Binnendoos: HSB- constructie is niet uitgewerkt

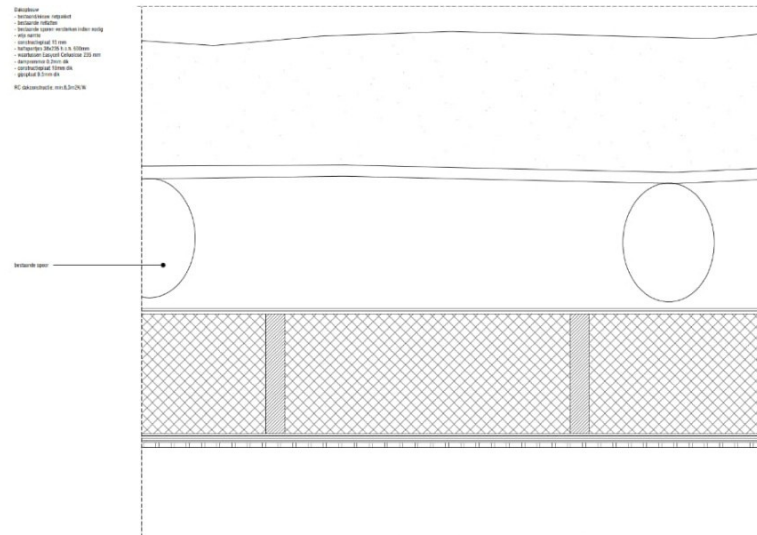
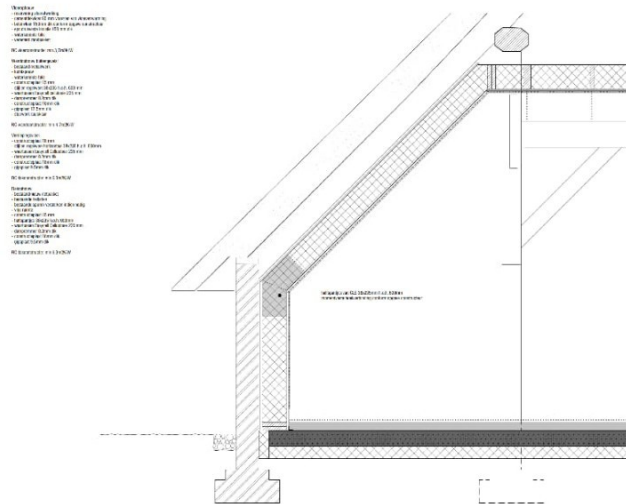
- Uit de bestektekening en toegevoegde details blijkt dat er een nieuwe houten constructie (binnendoos) binnen de woning wordt geplaatst.
- Dit vorm een goed geïsoleerd schil van de binnenzijde van de woning. De functie van deze constructie is niet alleen bouwfysisch, maar ook constructief.

Deze binnendoos is niet constructief, deze wordt los van de bestaande constructie geplaatst.

Aan de onderzijde wordt deze op de betonvloer bevestigd met Fischer Ultracut FBS II SK 10x65.
Aan de bovenzijde wordt deze bevestigd aan de verdiepingsvloerbalk.

De momentvaste hoek wordt gemaakt met multiplex 18 mm, en verschroeft en verlijmd.

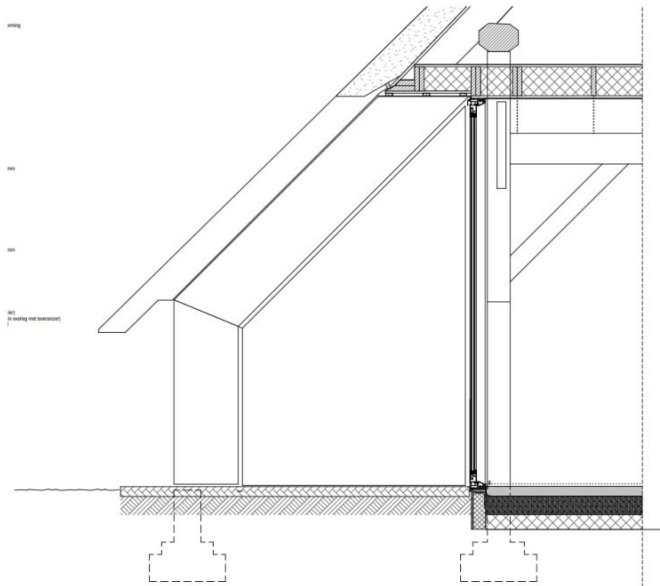
- Deze constructie wordt geplaatst onder de bestaande spoorconstructie en maakt onderdeel uit van de verdieping:

- Hoe worden de HSB-wanden en HSB-onderdeel onder het dak opgebouwd?
- Hoe en waarop worden deze elementen verankerd?
- De bestaande dakconstructie is niet gecontroleerd op de nieuwe belastingen. De HSB-elementen moeten de bestaande sporen versterken en mogen niet opgehangen worden op de bestaande sporen.
- Het ontwerp voor deze constructieve elementen ontbreekt in de bereken en dient te worden toegevoegd.
- De gebinten zijn niet gecontroleerde op de belastingen vanuit de verdiepingsvloer. De controleberekening voor de gebinten en de fundering daaronder dient te worden toevoegen aan de bereken.

In de bestaande situatie is over de gebinten ook een verdiepingsvloer aangebracht, deze gaat weg en hier komt een nieuwe vloer voor in de plaats. De constructieve uitgangspunten wijzigen daardoor niet.

Verdiepingsvloer 1				
momentaanfactor - BC =	A	$\Psi_0 = 0,40$		$\Psi_0 = 0,40$
Permanent:				
	estrich vloer	0,25 kN/m ²		
	underlayment	0,15 kN/m ²		
	balklaag	0,10 kN/m ²		
	plafond	0,15 kN/m ²		
		0,65 kN/m ²		0,65 kN/m ²
Veranderlijk:				
	personen	1,75 kN/m ²		1,75 kN/m ²
	lsw	0,00 kN/m ²		
	totaal:	1,75 kN/m²
